## 改善箇所説明図

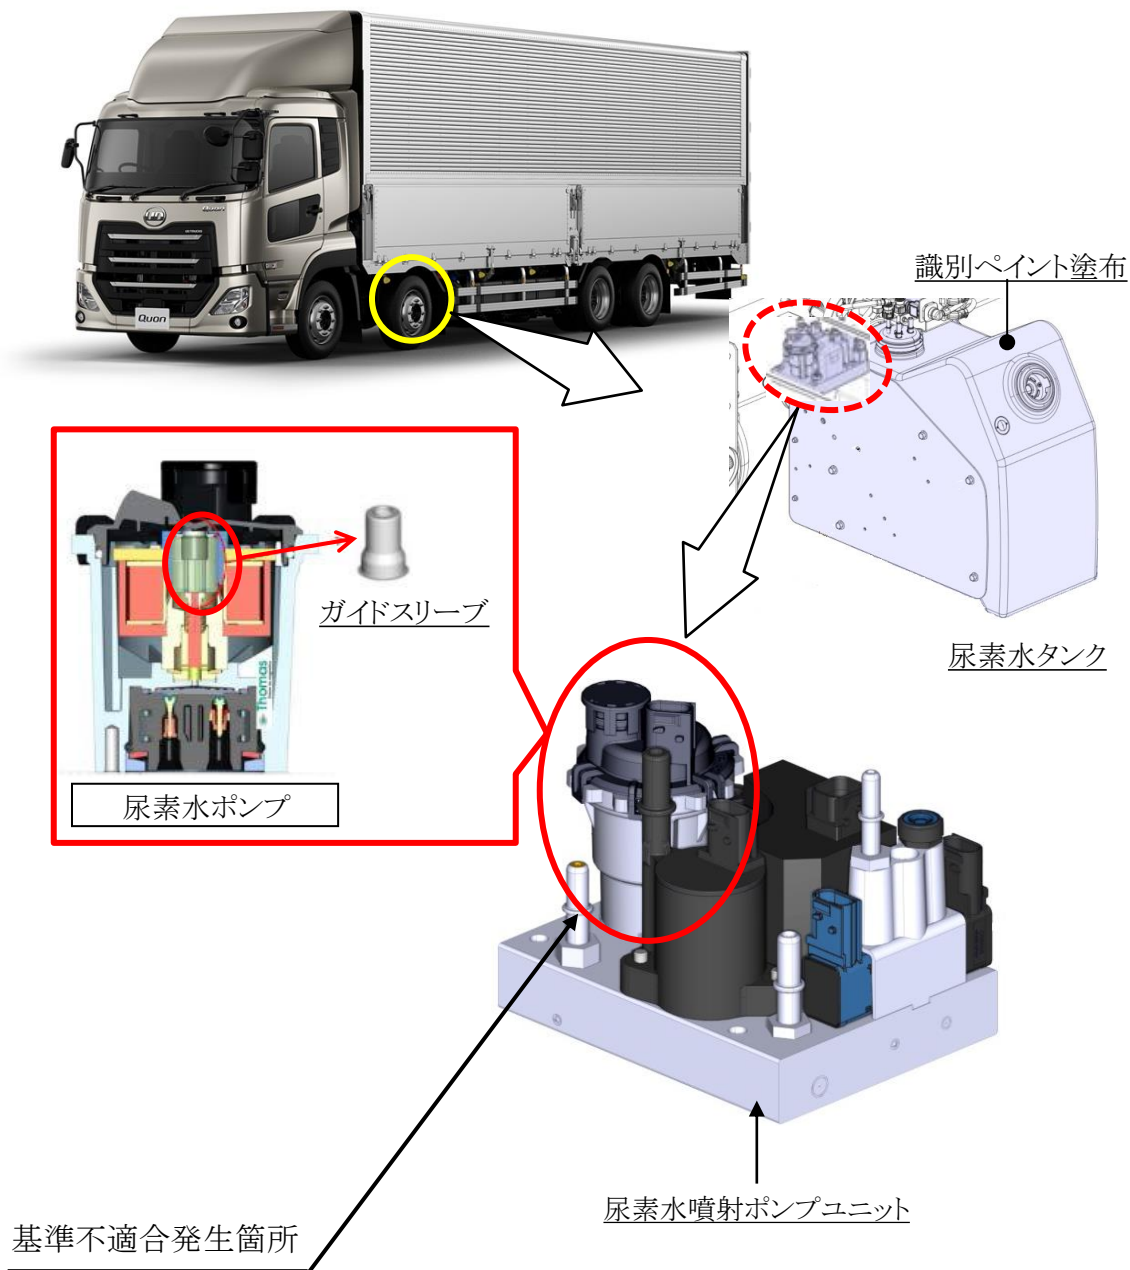
大型トラックの尿素選択還元型触媒システム(尿素SCRシステム)において、尿素水ポンプ内ガイドスリーブの加工が不適切なため、ポンプ作動時の圧力によって当該スリーブ先端部に亀裂が発生することがある。そのため、当該スリーブ先端部が破断し尿素水ポンプの機能が損なわれ、警告灯が点灯するとともに排出ガス中の窒素酸化物(NOx)の排出値が基準値を超えるおそれがある。

全車両、尿素水ポンプを対策品に交換する。

識別：尿素水タンクのキャップ上部に白色または黄色のペイントを塗布する。
